CLASSIFICATIE C1 - Publieke Informatie
DATUM 15 november 2022
DATUM BESPREKING 17 oktober 2022
TIJD BESPREKING 19.00 uur
LOCATIE BESPREKING De Wittenhorst, Halsteren
REFERENTIE 003.120.20 1080422
AANTAL BIJLAGEN 4
PAGINA 1 van 19

ONDERWERP 2e werksessie landschappelijke inpassing hoogspanningsstation Halsteren

HOOGSPANNINGSSTATION HALSTEREN

Figuur 1: aanduiding beschouwde woningen

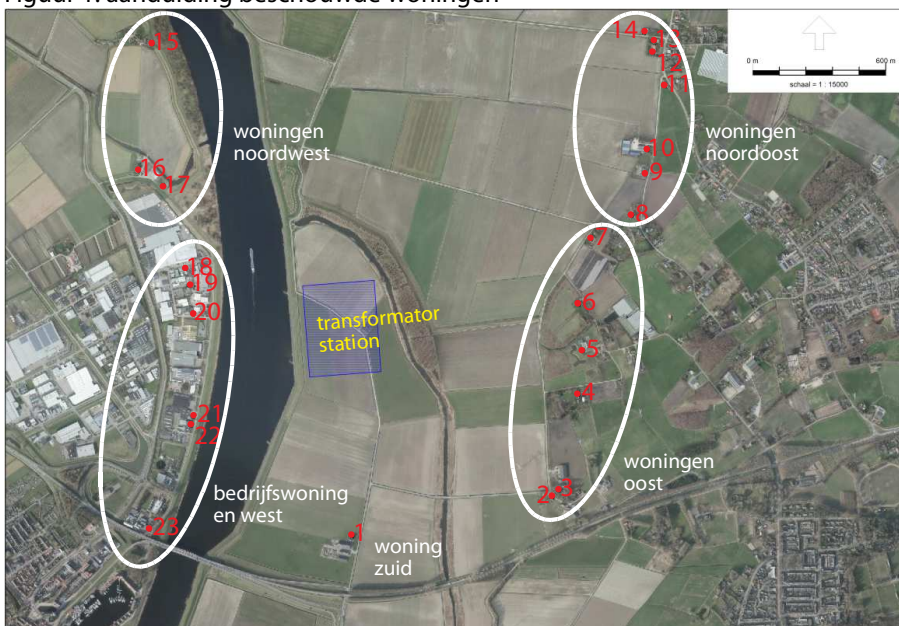
Waar staan de geluidsbronnen op het station?	- De 4 transformatoren en spoelen van TenneT (in maximale situatie) komen in het midden van het station te staan, tussen het 380 en 150 kV-gedeelte. Dit zijn de grootste geluidsbronnen. - De kleinere transformatoren van Enexis (10 stuks in maximale situatie) komen aan de noordkant van het station te staan, op het 20 kV-gedeelte. - De schakelaars staan op de schakelvelden, maar die veroorzaken slechts incidenteel een geluid, enkel bij het schakelen. - Er zijn twee noodstroomaggregaten voorzien, een aan de zuidkant van het station en een aan de noordkant tussen het 150 en 20 kV gedeelte van het station. Deze zijn alleen in gebruik bij calamiteiten. Al deze geluidsbronnen zijn meegenomen in de uitgevoerde geluidsberekeningen. Zie ook het kaartje in de presentatie van Peutz in bijlage 2.
Ten noorden van het station liggen nauwelijks woningen. Kan het station terug noordelijker worden gepositioneerd?	Zie vragen en antwoorden in hoofdstuk 3: landschappelijke inpassing.

Woning (zie figuur 1)	Etmaalwaarden in dB(A) inclusief toeslag voor tonaal geluid (à 5 dB)					
	Variant 0	Variant 1	Variant 2	Variant 3	Variant 4	Variant 5
woning zuid	44	44	44	45	42	37
woningen oost	40 à 43	39 à 42	38 à 42	37 à 42	36 à 40	34 à 36
woningen noordoost	36 à 40	36 à 40	36 à 37	31 à 35	34 à 35	29 à 33
woningen noordwest	40 à 44	40 à 44	39 à 44	34 à 39	38 à 42	32 à 37
bedrijfswoningen west	43 à 50	43 à 50	43 à 48	41 à 47	41 à 46	35 à 43

Door plaatsing van de transformatoren en spoelen van TenneT in vierzijdige cellen (variant 4; voorzien van geluidabsorptie, alleen bovenzijde open) kunnen de geluidniveaus worden beperkt tot 46 dB(A) bij de bedrijfswoningen en 42 dB(A) bij de overige woningen. Dit is respectievelijk 4 dB en 3 dB lager dan de richtwaarde van de VNG-richtlijn.

CONCEPT-SCHETSONTWERP LANDSCHAPPELIJKE INPASSING HOOGSPANNINGSSTATION HALSTEREN - SCHAAL 1:10.000

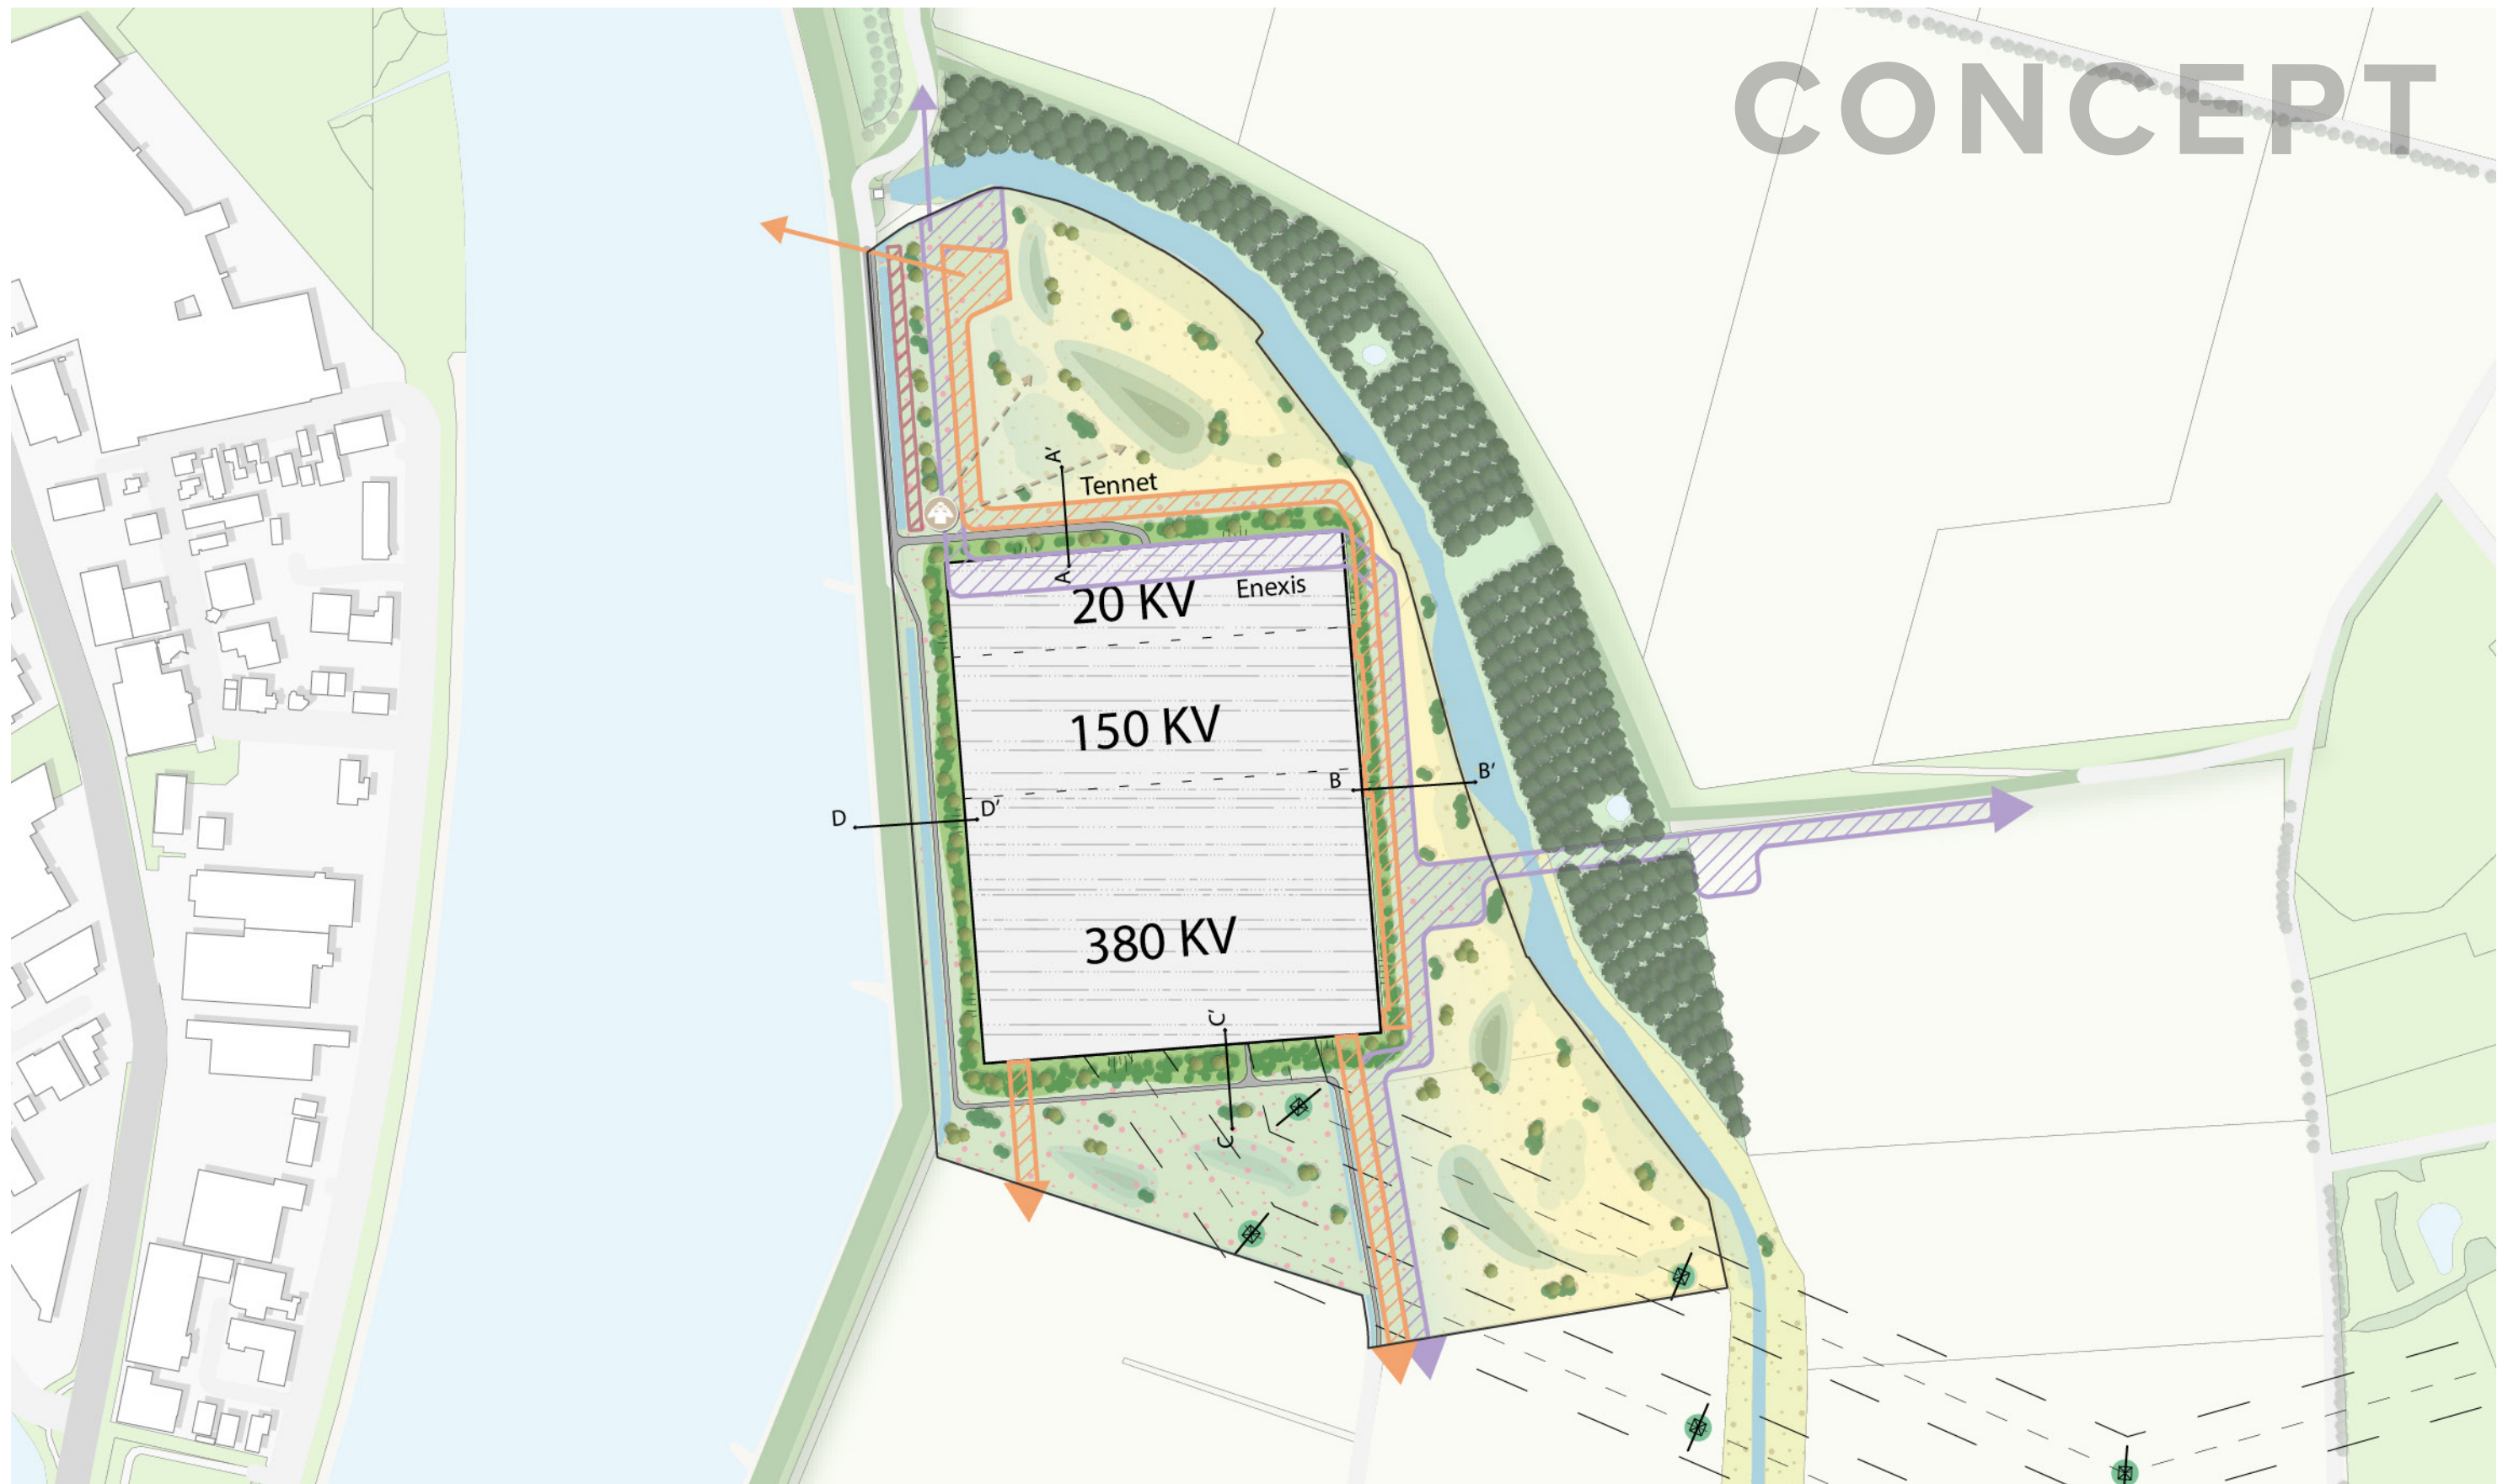
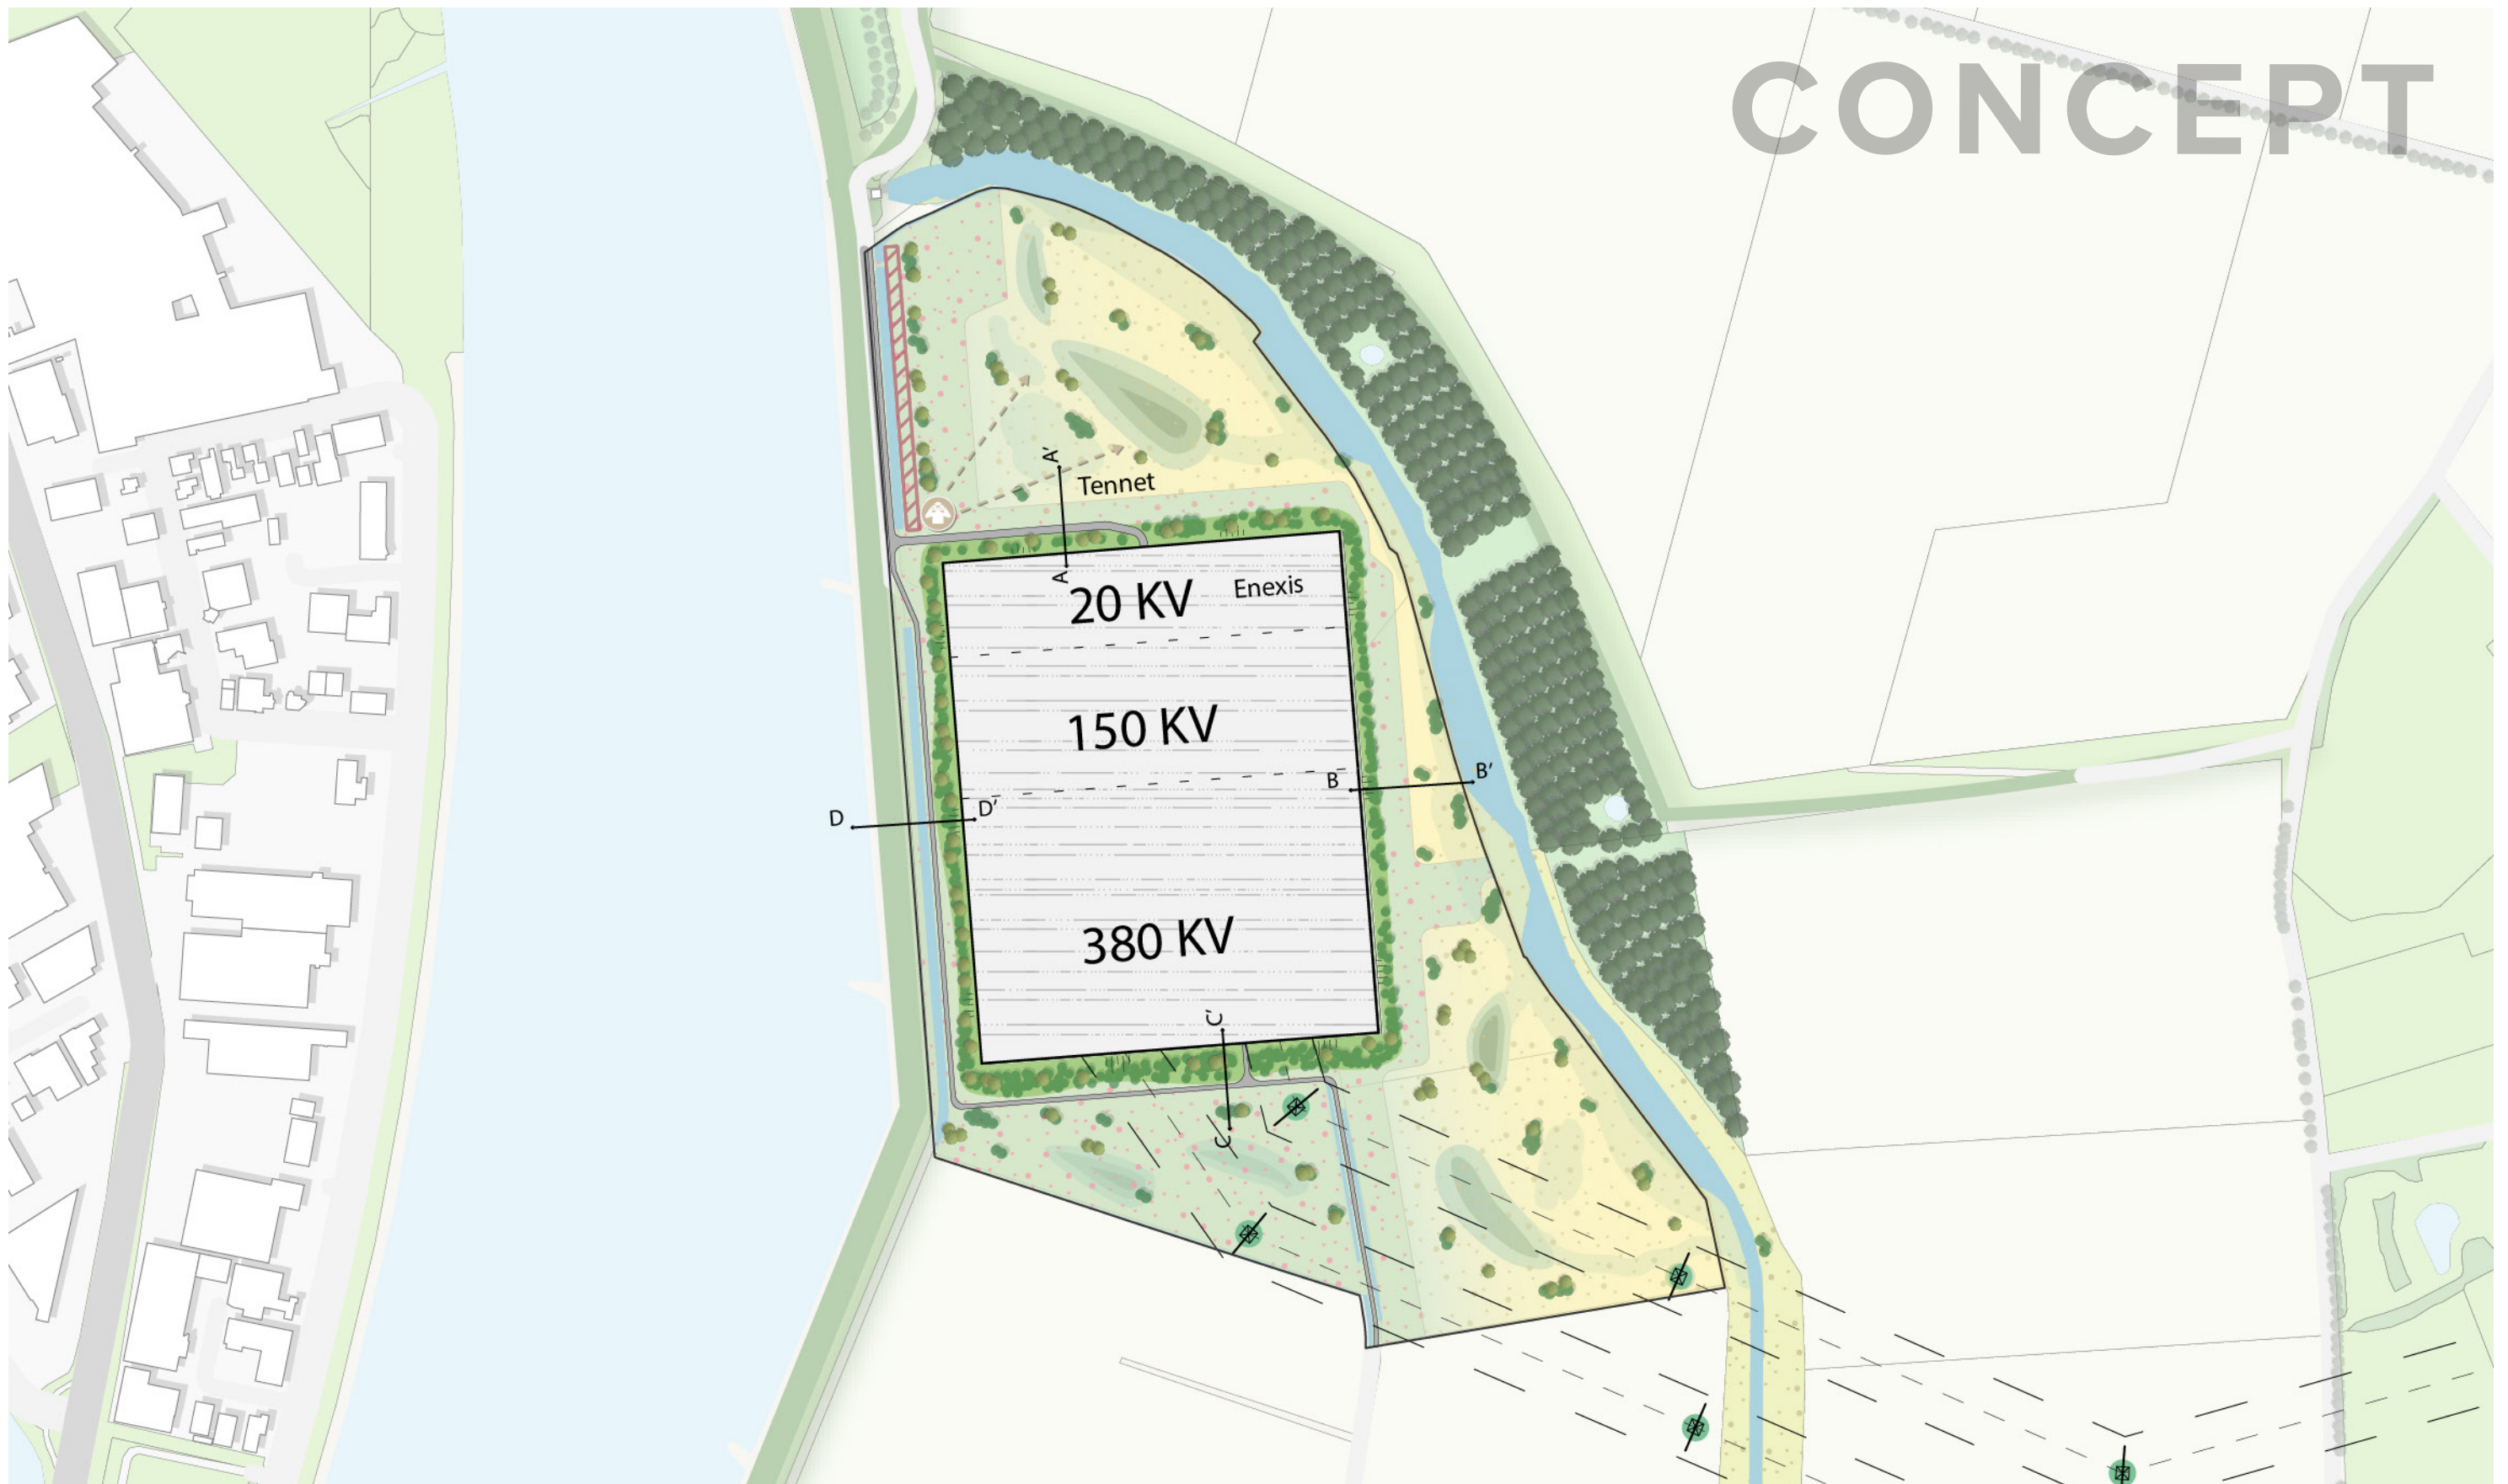
Er staan bomen ingetekend aan de westzijde van het station. Liggen die wel buiten de beschermingszone van de primaire waterkering?	Ja, in het landschappelijk inpassingsplan worden geen bomen in de beschermingszone geplaatst.
Er is een forse moeraszone ingetekend. Dat is geen waterberging (eis: Waterschap). Er moet 60 mm berging zijn per m ² .	In het landschappelijk inpassingsplan wordt open water gecreëerd in de moeraszone, dat gaat dienen als waterberging, waarmee voldaan wordt aan de

Hoe zorg je in het huidige plan dat er voldoende afscherming is zodat het zicht op het station wordt weggenomen?	Door toepassing van struweel met boomvormers wordt het zicht op het station tot circa 15-20 meter hoogte gecamoufléerd. Jonge bomen zijn circa 6 meter hoog en struweelbeplanting 1-1.5 meter hoog. De breedte van de plantstroken bepalen hoe robuust de afschermende werking wordt. Die breedte wisselt rondom het station (zie ook dwarsprofielen in het schetsontwerp). Vanwege de beschermingszone van de hoofddijk langs het Schelde-Rijnkanaal en de hoeveelheid kabels en leidingen rondom het station liggen er soms ondergrondse beperkingen. Aan de zuidkant van het

Wens om groenblijvers op te nemen in landschapsplan.	In de aan te leggen groenzones zullen ook groenblijvende struiken worden opgenomen. Beplanting moet wel aansluiten bij de lokaal voorkomende beplanting rondom de hoogspanningslocatie / Het Lange Water.
Wens om talud en groenzone aan de zuidkant groter te maken dan de huidige 23 meter.	De wens om de inpassing aan de zuidzijde te versterken nemen we mee in de verdere uitwerking. Daarbij dienen we uiteraard ook rekening te houden met de belangen van de grondeigenaar.
Er blijkt sprake van te zijn dat Staatsbosbeheer het bos aan de oostzijde van het Lange Water wil kappen. Zorg voor borging van de invulling van de gronden van Staatsbosbeheer, zodat de groene afscherming aan die zijde blijft bestaan.	Wij onderkennen de afschermende functie van de bospercelen ten oosten van Het Lange Water. Staatsbosbeheergronden zijn echter geen eigendom van TenneT. Het rooien van deze bospercelen is al enkele jaren de wens van Staatsbosbeheer om uit te voeren. Tot op heden is dit nog niet tot uitvoering gekomen. Deze bomen zitten aan het einde van hun levensduur en kunnen door Staatsbosbeheer binnen de daarvoor geldende regels worden gekapt. TenneT is constructief met Staatsbosbeheer in overleg om dit op een zodanige wijze te doen dat ook de inpassing aan deze zijde van het station duurzaam vastligt.

bergingseis. Daarnaast wordt het Lange Water op enkele plaatsen verbreed. De eis voor berging wordt geborgd in het bestemmingsplan. Watergangen langs de nieuwe Noorderkreekweg worden opgenomen in het plan.
Gedempte watergangen moeten gecompenseerd worden in vierkante meters waterberging.	We zijn hierover in gesprek met het waterschap. Een groot gebied van 10 tot 20 ha. had een agrarische functie en een daarbij passend slotenpatroon en wordt omgezet naar een transformatorstation en daarbij horende landschappelijke inpassing waarbinnen de waterberging de ruimte krijgt.
De gehele polder is weg door deze ontwikkeling.	Een gedeelte van de open polder wordt benut voor het hoogspanningsstation. De huidige open polder wordt hiermee verkleind, maar blijft bestaan.
Wat wordt de bestemming van het omliggende gebied rond het station? Agrarisch of natuur?	In overleg met de grondeigenaren wordt bepaald welke gronden beschikbaar blijven voor agrarisch gebruik en welke ingezet worden voor de landschappelijke inpassing van het station. Daarbij moet ook rekening worden gehouden met de eis vanuit de gemeenteraad om het station goed landschappelijk in te passen. We zijn nu uitgegaan van perceelsgrenzen. Of dit ook anders kan, wordt uiteraard nader afgestemd met de perceeleigenaren.

station is wel een brede plantstrook voorzien. Met de beoogde breedte is deze zone aan alle zijden van het station voldoende robuust om het zicht op de onderzijde van station weg te nemen.
Mogen op de kabelstroken ook bomen worden geplant?	Nee, op de kabelstroken en onder en direct naast de bovengrondse hoogspanningsverbinding mogen geen diepwortelende bomen worden geplant. Struweel / grassen kunnen daar wel toegepast worden.
Waar zijn alle kabelstroken voor bedoeld?	TenneT (150 kV) en vooral Enexis (20 kV) krijgen in de toekomst te maken met directe klantaansluitingen op het station, voor bijvoorbeeld bedrijven of een zonnepark. Daarom zijn er in alle windrichtingen kabeltracés gereserveerd waar honderden, ondergrondse, kabels voor aansluitingen kunnen komen te liggen. Een deel daarvan wordt al direct bij de bouw neergelegd, maar ook in de toekomst komen er nog nieuwe kabels bij. De beoogde kabelstroken zijn ingetekend in het schetsontwerp, omdat we in die ruimtes bijvoorbeeld geen bomen kunnen planten.
